**Avis de la Mission Régionale d'Autorité environnementale
de Bourgogne Franche-Comté
sur le projet de centrale photovoltaïque au sol
sur la commune de Cheny (89)**

N° BFC-2021-3103

La société Générale du Solaire (GDS) a déposé une demande permis de construire pour le projet de centrale solaire photovoltaïque au sol sur la commune de Cheny, dans le département de l'Yonne (89).

Figure 1: Localisation des zones humides (p. 83 de l'étude d'impacts)

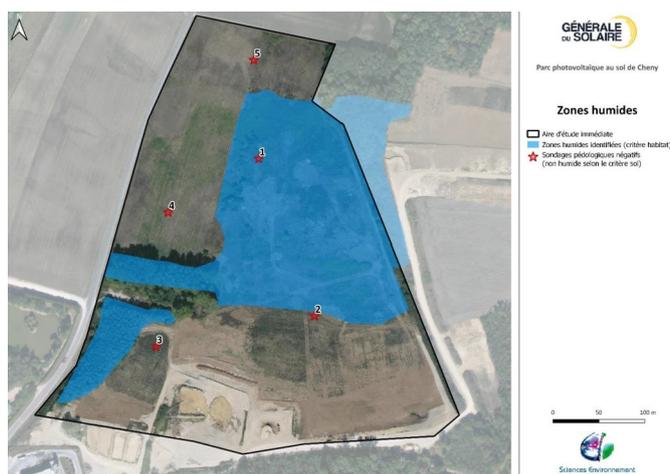
Le critère « sol » est insuffisant pour caractériser, au sens de la réglementation, les zones humides du site. En effet, cette ancienne carrière a été remblayée par des stériles de chantiers, des déchets inertes et de la terre, constituant ainsi un sol profondément modifié par l'homme, aussi appelé anthroposol. Ce critère semble donc manquer de pertinence, d'autant que 4 sondages sur 5 n'ont pu être correctement réalisés¹¹.

Le diagnostic de la flore révèle que la partie centrale de la ZIP est constituée d'une friche méso-hygrophile caractéristique d'un habitat humide. Une vaste zone humide, qui représente près de la moitié du site et dont la surface totale n'est pas mesurée, est déterminée selon le critère habitat. Le dossier présume que l'origine de cette zone humide pourrait résulter du dépôt de sédiments fins du fait de l'activité de carrière précédente sans apporter d'éléments d'historique. **La MRAe recommande de fournir les éléments précis permettant de caractériser les zones humides présentes sur le site (contour, surfaces, nature, fonctionnalité...).**

Figure 3: Version finale du projet présenté, avec les surfaces d'habitats détruits par les pistes au regard des zones humides

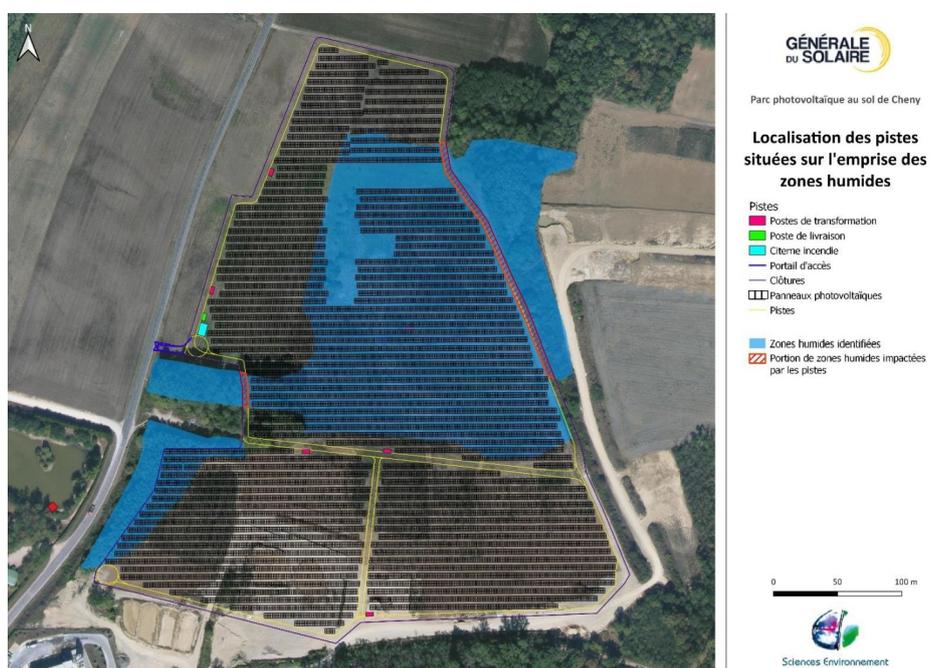
L'analyse des impacts présente des éléments et une conclusion dont la pertinence reste à démontrer. Le dossier estime que la surface de zone humide impactée par le projet n'est que de 19 m², prenant en compte uniquement la surface des pieux battus. L'absence d'impacts liés au défrichage ou au tassement induit par les engins n'est ainsi pas documentée. Le dossier considère que seules les pistes induiront la destruction des habitats (580 m² de friches méso-hygrophile), en précisant que les accès et voies d'accès seront non imperméabilisées. Le dossier pousse l'argumentaire en indiquant que l'ombrage généré par les panneaux limitera l'évapotranspiration des sols et de la végétation et se trouve être ainsi favorable au maintien des zones humides.

Le projet prévoit l'évitement de près de 4 000 m² de zones humides sur une surface totale non précisée, composées de la majorité de la cariçaie (678 m²) et de 3 335 m² de friche méso hygrophile, sous la forme d'un « F » qui sera exempt de tout aménagement. Le dossier indique que le projet préserve des parties de zone humide présentant une stratification variée de la végétation, permettant de maintenir des formations arbustives en mélange avec des formations herbacées. Le but avancé est d'obtenir une mosaïque d'habitats favorables à l'avifaune des milieux semi-ouvert et arbustifs, au bénéfice la biodiversité du site.

La justification de la préservation de la zone humide malgré les travaux liés à l'implantation des panneaux photovoltaïques (défrichage, terrassement, mise à nu des sols, pieux battus...) doit être sans équivoque, ce

qui n'est pas le cas. Les impacts liés à l'implantation des pieux à une profondeur de 50 cm à 1,50 m dans le sol, susceptibles de créer des chemins d'infiltration préférentielle vers la nappe (présente à environ 1,50 m de profondeur) ne sont pas abordés. Au vu d'une analyse sérieuse des zones humides touchées, il conviendra, le cas échéant, de revoir les modalités d'application des dispositions du schéma directeur d'aménagement et de gestion des eaux (SDAGE) du bassin de la Seine et de la « loi sur l'eau », en termes de compensation des zones humides dégradées.

La MRAe recommande de présenter une analyse complète et précise des impacts du projet sur la zone humide et de renforcer les mesures ERC proposées.
